**Objet : Enquête technique sur le déguidage d'une rame de tramway sur pneumatiques de
Clermont-Ferrand**

Faisant suite à la diffusion du rapport d'enquête technique sur le déguidage de la rame Translohr STE4 CF20 survenu le 10 janvier 2010 à Clermont-Ferrand et en réponse à votre courrier daté du 05 avril 2012, nous vous prions de bien vouloir trouver ci-dessous les suites que LOHR Industrie a données aux recommandations qui ont été formulées par vos services.

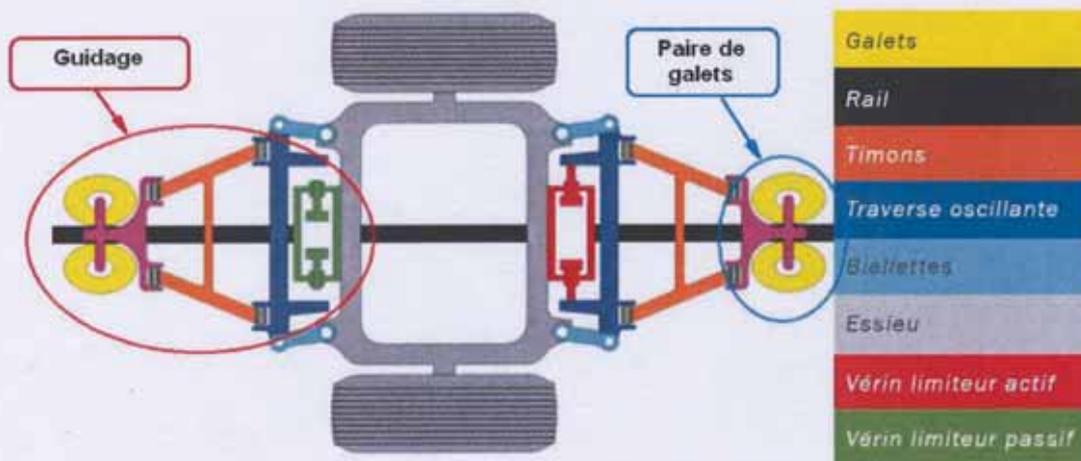
Mettre au point dans les meilleurs délais un bandage des galets de guidage présentant une meilleure tenue en service au regard des contraintes d'exploitation opérationnelle de ce tramway.

LOHR a orienté le développement des bandages vers une conception visant à renforcer l'accrochage du bandage sur sa jante en acier par un lien mécanique: bandage 24T (voir vue ci-dessous). Cette variante de galet de roulement est réalisée à partir d'une jante adaptée pour que le bandage polyuréthane soit maintenu par adhérisation et par lien mécanique au travers de perçages (24 trous) répartis sur le périmètre.

Cette conception résout le phénomène de déchappage partiel ou total observé avec les galets série équipant les guidages jusqu'à présent. La conception de bandage en polyuréthane maintenu avec 24 trous est validée.

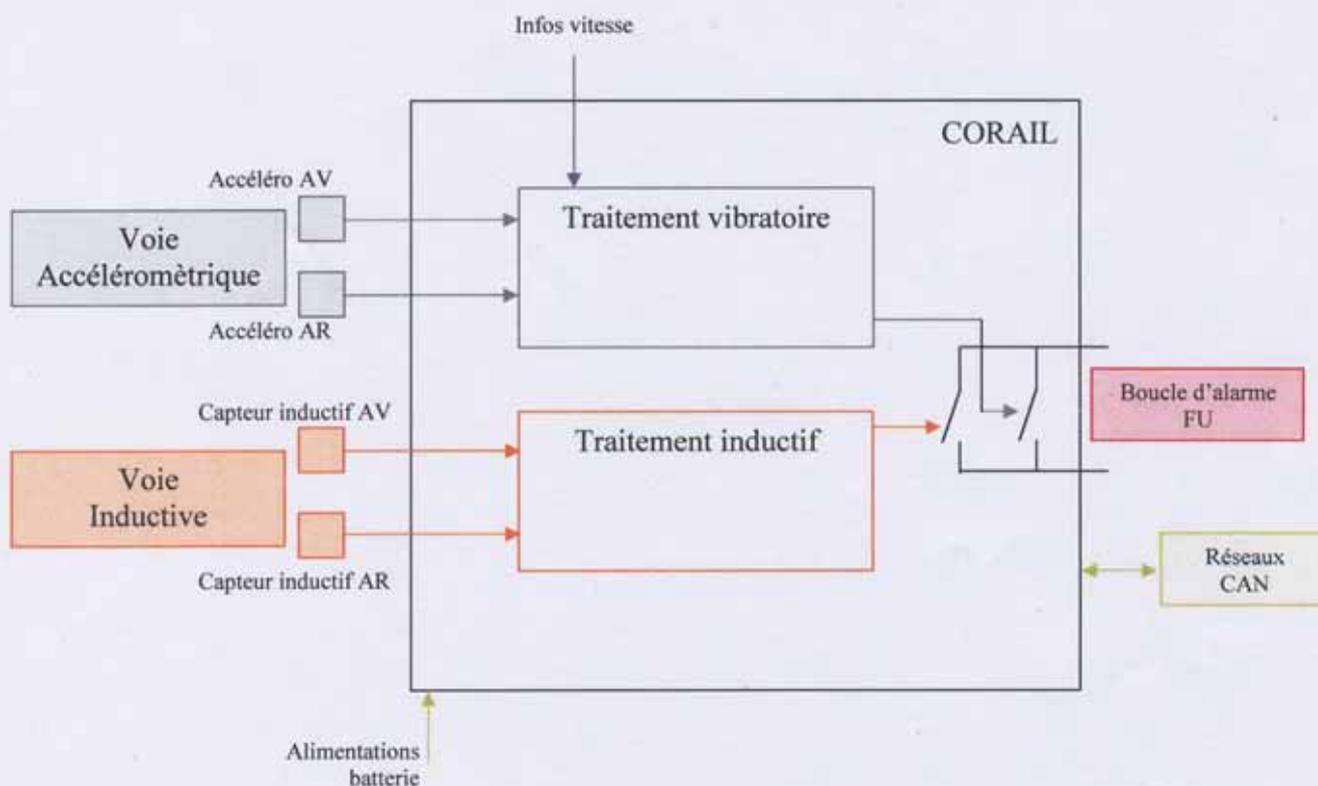
Concevoir et mettre en place dans les meilleurs délais sur les rames de tramway Translohr un dispositif spécifique de détection des déguidages des galets.

- D'une carte de traitement,
- De deux capteurs inductifs,
- De deux capteurs vibratoires,
- De faisceaux électriques.

Sur chaque guidage du bogie surveillé sont installés un capteur vibratoire et un capteur inductif (il y a deux guidages par bogie). Les capteurs sont raccordés à la carte de traitement grâce au faisceau électrique.
